**Comité d'experts du transport des marchandises dangereuses
et du Système général harmonisé de classification
et d'étiquetage des produits chimiques****Sous-Comité d'experts du transport
des marchandises dangereuses****Cinquante-septième session**

**Critères de classification et d'étiquetage et
communication des dangers y relatifs : Travaux
du Sous-Comité d'experts du transport
des marchandises dangereuses (TMD)
sur des questions intéressant le Sous-Comité SGH****Manuel d'essais et de critères, examen de la série
d'épreuves H : détermination de la température
de décomposition auto-accélérée****Communication du Président du Groupe de travail des explosifs*****Introduction**

« **Figure 28.4.2.2 Exemple de détermination de la TDAA ou de la TPAA**

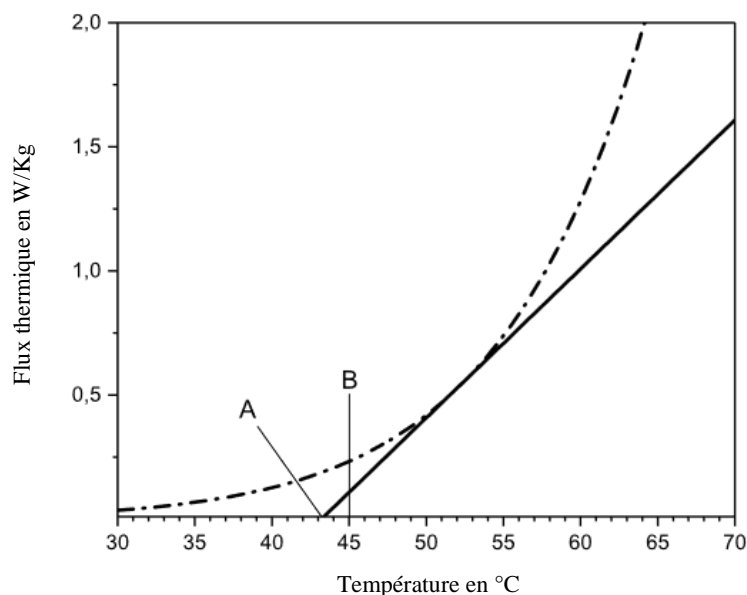
Figure 28.4.2.2 Modifier comme suit :

— · —	Courbe de production de chaleur	—	Courbe de perte de chaleur $L = 0,06 W (Kg K)$
(A)	Température ambiante critique (au point d'intersection de la ligne de perte de chaleur et de l'axe des abscisses)	(B)	TDAA ou TPAA (température ambiante critique, arrondie au multiple de 5 °C le plus proche par valeur supérieure)

« **Figure 28.4.3.1** Durée de mesure en fonction du taux de production maximal de chaleur mesuré

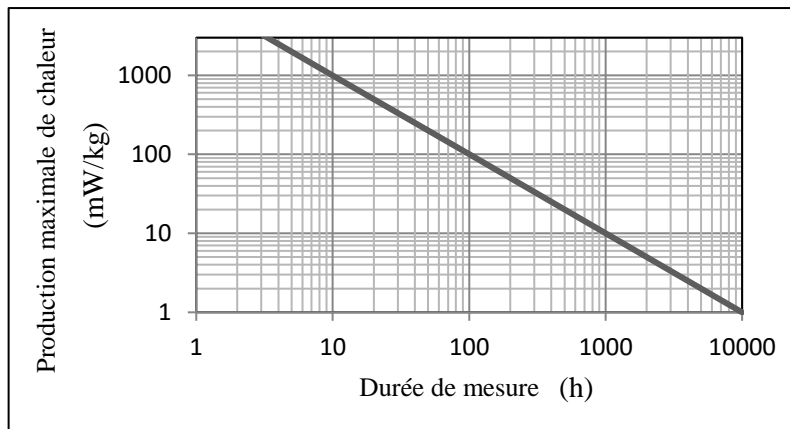
- c) Commencer la mesure du taux de production de chaleur. La durée de chaque épreuve dépend de la température d'épreuve et du taux de production de chaleur. La durée de mesure indiquée dans la figure 28.4.3.1 peut être utilisée comme ligne directrice, à moins qu'elle n'aboutisse à des valeurs irréalistes (par exemple, plus de 1 000 heures). Ces temps de mesure sont calculés afin de parvenir à un certain degré de conversion de la matière qui permette de prendre en compte les effets autocatalytiques³ ;

Figure 28.4.3.1 Ajouter la nouvelle figure suivante :

« **Figure 28.4.3.2 Exemple de détermination de la TDAA ou de la TPAA**

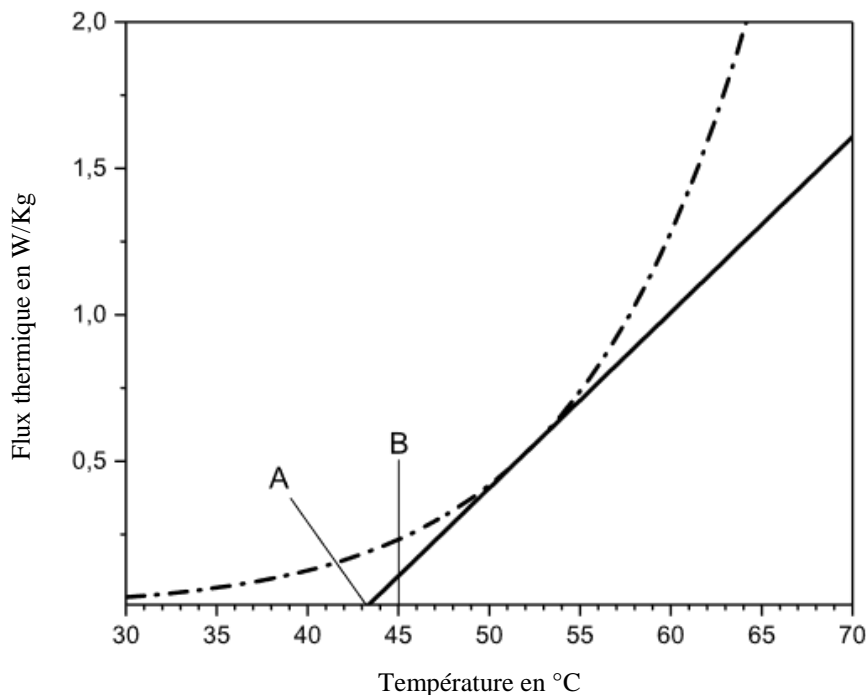
Figures 28.4.3.1 et 28.4.3.2 actuelles Supprimer.

Ajouter la nouvelle figure 28.4.3.2 suivante :

— · —	Courbe de production de chaleur	—	Courbe de perte de chaleur $L = 0,06 \text{ W (Kg K)}$
(A)	Température ambiante critique (au point d'intersection de la ligne de perte de chaleur et de l'axe des abscisses)	(B)	TDAA ou TPAA (température ambiante critique, arrondie au multiple de 5 °C le plus proche par valeur supérieure)
